Giudizio n° 2907 del 22/05/2018

Oggetto Impianto per il recupero di rifiuti inerti non pericolosi

Tipo procedimento VERIFICA DI ASSOGGETTABILITA' AMBIENTALE ai sensi dell'art. 20 del D.Lgs. N° 152/2006 e ss.mm.ii.

Impianto per il recupero di rifiuti inerti non pericolosi
da realizzarsi nel Comune di SAN SALVO

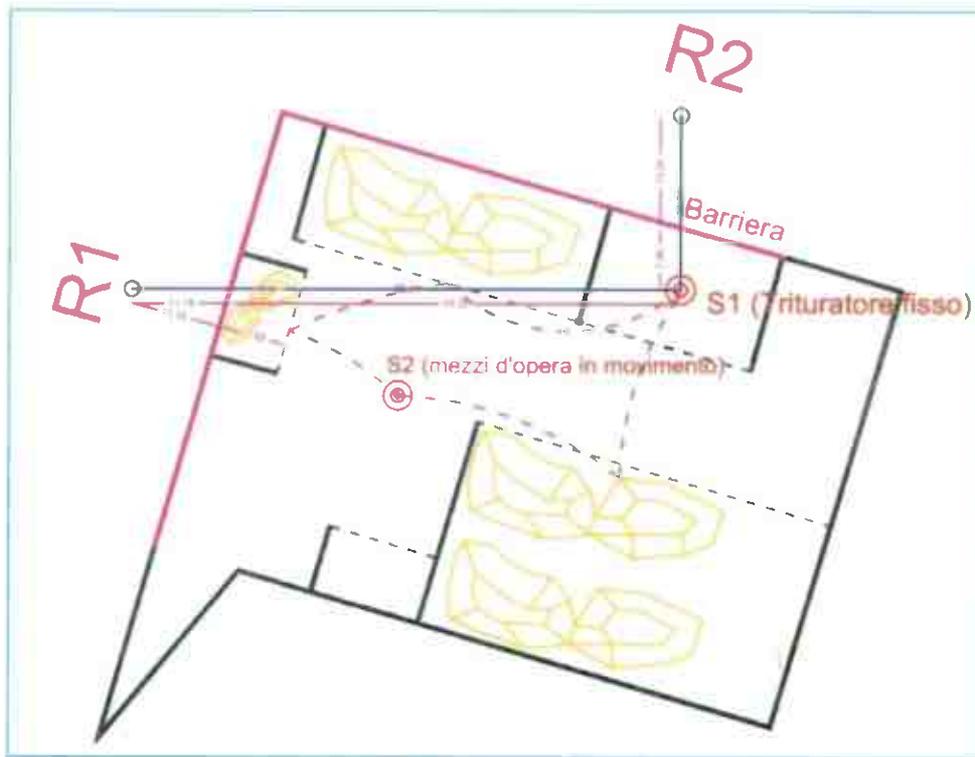
Visti i superamenti dei livelli di emissione e di immissione il tecnico ha provveduto a ricalcolare i suddetti livelli con la predisposizione di un sistema schermante, posizionato come rappresentato nella seguente planimetria, al fine di consentire una riduzione del livello di pressione acustica. Successivamente all'inserimento delle barriere acustiche sono state eseguite nuove verifiche dei limiti di emissione e di immissione che hanno consentito di abbattere il livello del rumore fino a farlo scendere al di sotto dei limiti imposti.

Il tecnico prevede l'installazione di due barriere fonoassorbenti. **La Barriera lato Nord sarà alta 4 m; la Barriera lato Ovest sarà alta 3 m.**

1. all'atto della progettazione esecutiva dell'opera, dovrà essere effettuato un dimensionamento accurato delle barriere acustiche mediante calcoli completi (vedi ISO 9613-2) che tengano nel dovuto conto lo spettro acustico delle sorgenti sonore previste (frantumatore e altri macchinari) e l'effettivo posizionamento dei ricettori limitrofi maggiormente esposti (anche in relazione all'altezza degli stessi dal terreno, considerata genericamente pari a 1 m nella progettazione di massima);
